平陆县 100MW 农光互补光伏发电项目

监理工程师通知单

编号: ZHJL-JLTZ-PL-21

主题: 关于西沟区域 1#2#3#方阵光伏支架安装质量问题;

见下图:

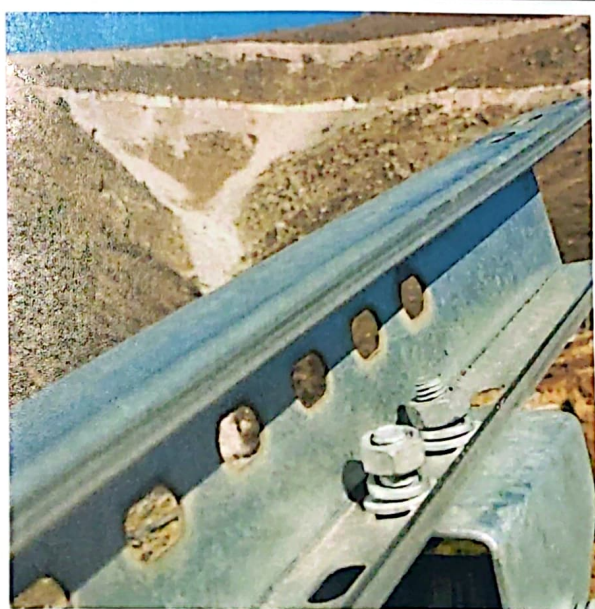
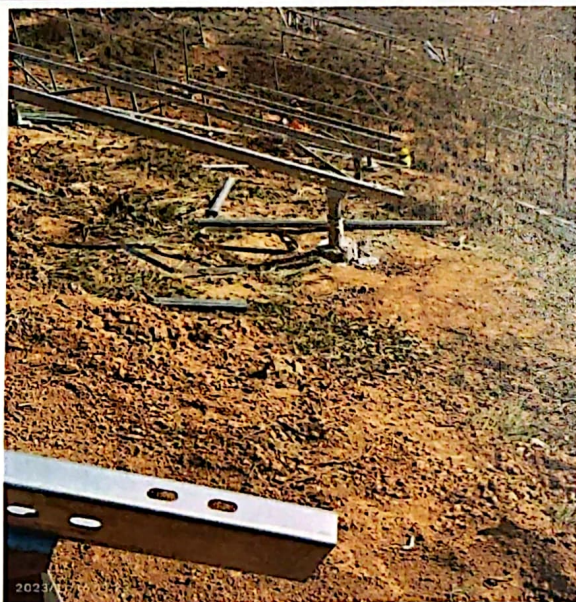
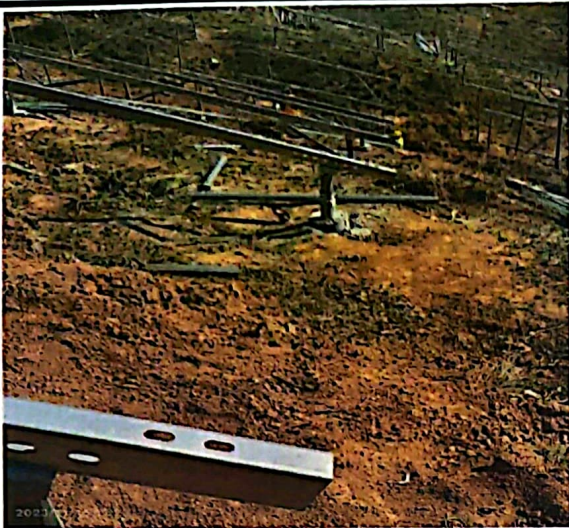
1. 部分立柱垂直度偏差较大。
2. 多组斜梁安装端部不齐。
3. 个别斜梁角度偏差超过规范要求正负 1 度。
4. 个别螺栓安装不牢固。

上述问题, 要求贵单位对施工质量, 引起高度重视, 加大自检力度, 在安装檩条前, 必须将该问题在 2 日内整改完成, 否则不得进入下道工序施工。

限 2 天内整改完成并回复监理项目部。
